## VYSVĚTLENÍ ZADÁVACÍ DOKUMENTACE Č. II

Název veřejné zakázky:	Revitalizace zimního stadionu v Třebíči
Evidenční číslo ve VVZ:	Z2022-031678
Evidenční číslo zadavatele:	22030033
Druh veřejné zakázky:	Stavební práce
Režim veřejné zakázky:	Nadlimitní režim
Druh zadávacího řízení:	Otevřené řízení
Název zadavatele:	Město Třebíč
Sídlo zadavatele:	Karlovo nám. 104/55, 674 01 Třebíč
IČO zadavatele:	00290629
Právní forma zadavatele:	801 - obec nebo městská část hlavního města Prahy
Zastoupení zadavatele:	Miloš Hrůza, místostarosta, pověřený na základě usnesení zastupitelstva města č. 9/6/ZM/2018 ze dne 20.11.2018
Adresa profilu zadavatele:	<a href="https://zakazky.trebic.cz/">https://zakazky.trebic.cz/</a>

PD.21b – 12,74 m<sup>2</sup> – součet 4,52 m<sup>2</sup> + 8,22 m<sup>2</sup>

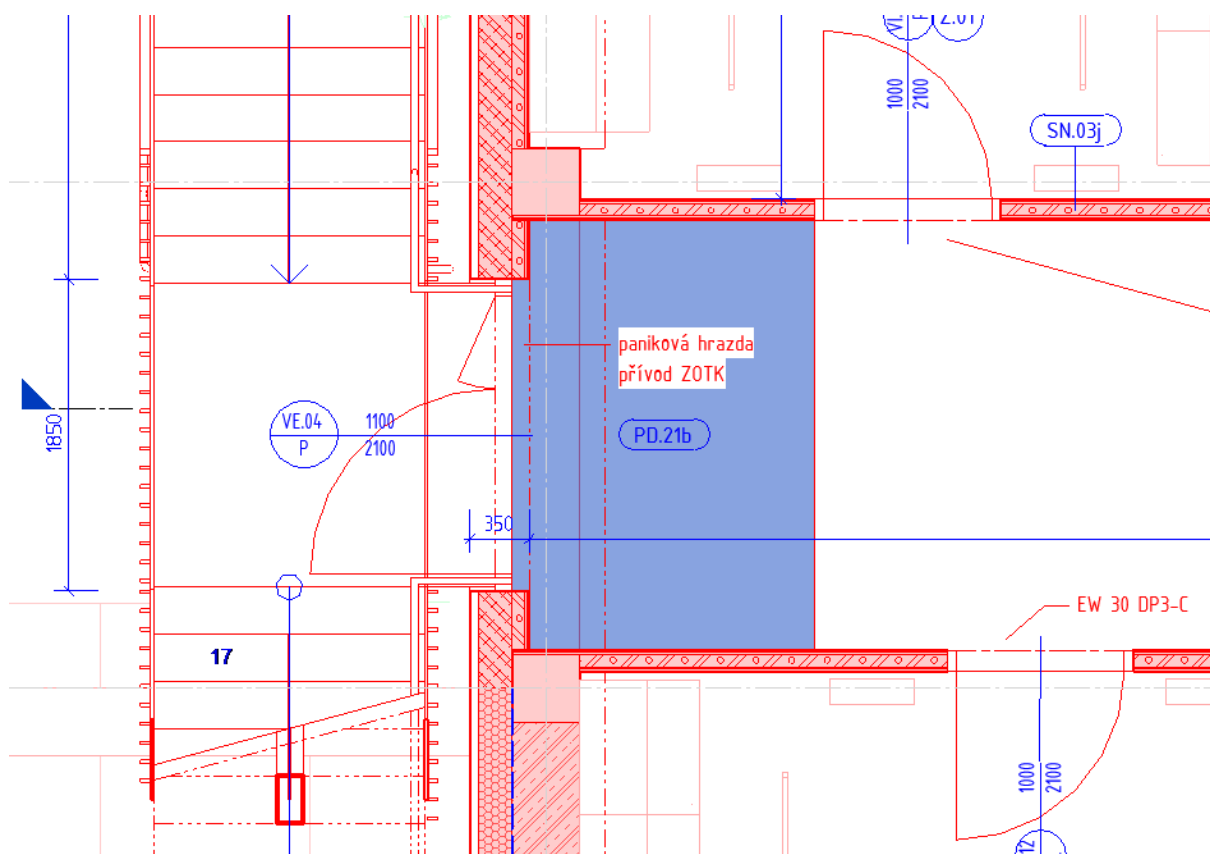
Výkaz výměr SO.01 - 01.01 Zimní stadion, položky č. 710, 711 – zakresleno v půdorysech pouze z části

*V půdorysech jsme nenalezli vyznačené čisticí zóny v takovém rozsahu, v jakém jsou popisovány ve výkazu výměr.*

*Prosíme o upřesnění a případné doplnění do půdorysů.*

Zadavatel zasílá půdorysy se zvýrazněním umístění čisticích zón.
